Por este medio solicito la Evaluación del Estudio de Impacto Ambiental Cat. I, del Proyecto “ANTEPROYECTO HOTEL”, a desarrollarse en Barriada El Bajo, Manzana 43, Lote 14, Corregimiento de Boquete, Distrito de Boquete, Provincia de Chiriquí, en el Folio Real N° 421475 (F) código de ubicación 4301, propiedad del promotor del Proyecto, **MIN TANG**, con Pasaporte N°. **ED0752582**, con domicilio en Calle Raideep Lal, Vía a la Estrella, Jaramillo Abajo, Corregimiento de Alto Boquete, Distrito de Boquete, Provincia de Chiriquí. El estudio consta de 135 páginas, incluyendo los anexos.

PROYECTO: Anteproyecto Hotel

Por medio de la presente, de acuerdo a lo establecido en el artículo 43 de Decreto Ejecutivo 123 del 14 de agosto de 2009, modificado por el Decreto Ejecutivo de 153 de agosto de 2011, le solicitamos **primera** información aclaratoria al Estudio de Impacto Ambiental (EsIA) Categoría I, titulado “**ANTEPROYECTO HOTEL**”, a desarrollarse en el corregimiento de Bajo Boquete, Distrito de Boquete, Provincia de Chiriquí, que consiste en lo siguiente:

Foto 1. Vista de la parte frontal del área a desarrollar.

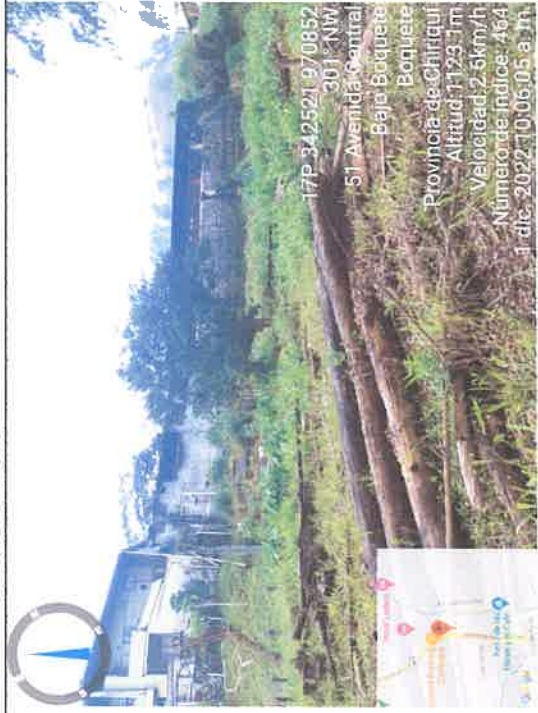
- **Observación 1:** al momento de la inspección se observó que no ha iniciado su fase constructiva.
- **Observación 2:** durante el recorrido se observó que solo existe una vía de acceso la cual es en medio de los restaurantes y la discoteca Taboo, ya que el polígono se encuentra detrás de dichos locales.
- **Observación 3:** Dentro del área a impactar se observó que la misma no se encuentra a nivel de la carretera principal, por lo que se nos indicó que se requiere de relleno, aproximadamente 1 m. Es importante señalar que en la parte posterior del polígono hay una depresión de 1 metro de profundidad aproximadamente, por donde quizá hace muchos años atrás pudo haber sido parte del cauce del río Caldera o algún otro cuerpo de agua.

- **Observación 3:** al realizar la inspección no se observó ningún cuerpo hídrico dentro del área a impactar, pero el predio si recibe aguas de escorrentía, producto de la topografía, adicional de las aguas que se generan de las actividades de los locales que se encuentran en la parte frontal del polígono. La parte posterior del polígono colinda con el río Caldera.
